東海第二発電所

設備及び運用に係る変更点について

平成 29 年 7 月
日本原子力発電株式会社

東海第二発電所 格納容器圧力逃がし装置 設備の変更点

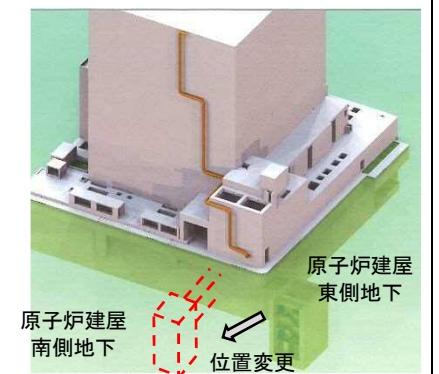
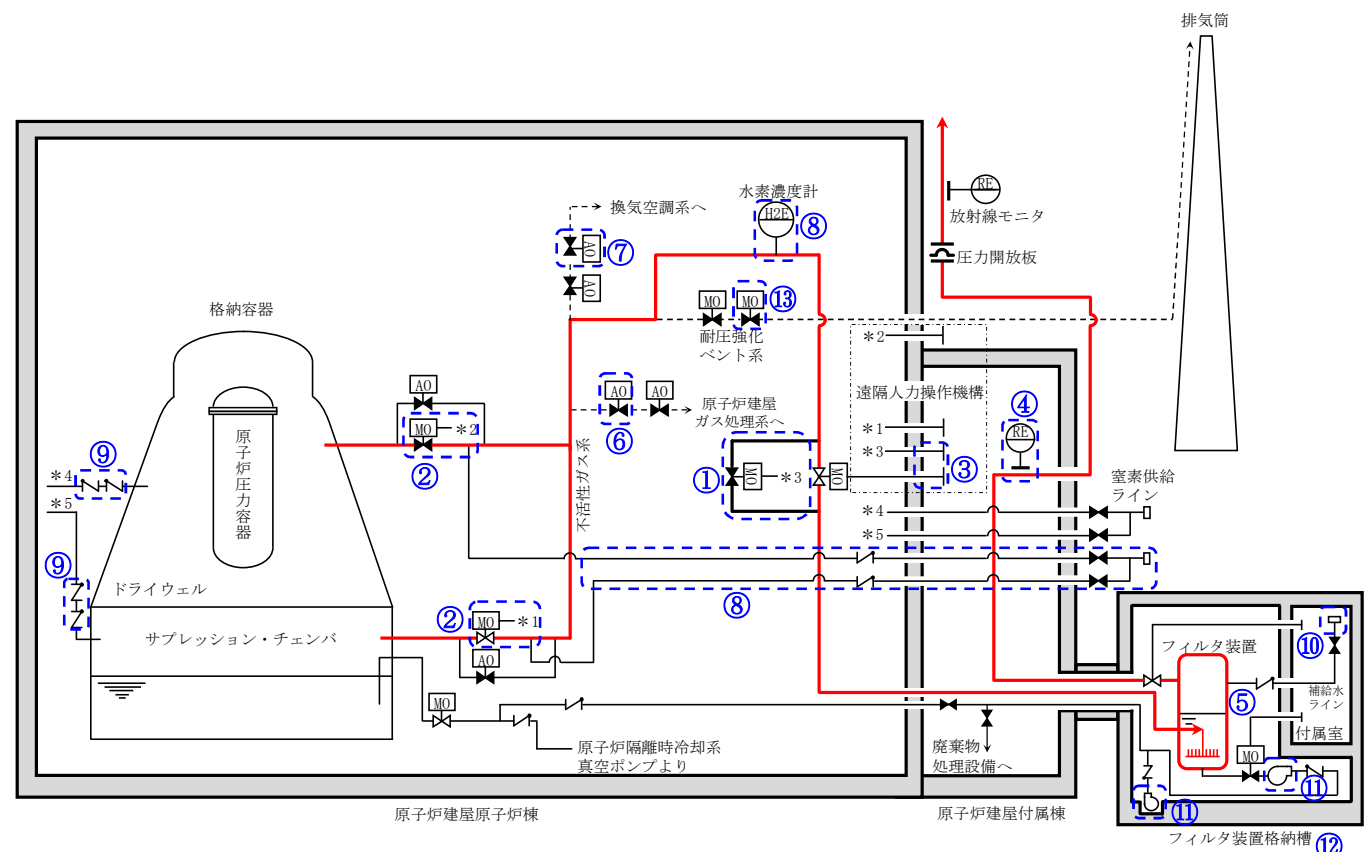
⑫フィルタ装置格納槽の配置変更（原子炉建屋東側から南側）（2016 年 10 月 27 日第 411 回審査会合）（緊急用海水系の追加設置）

原子炉建屋
南側地下
位置変更
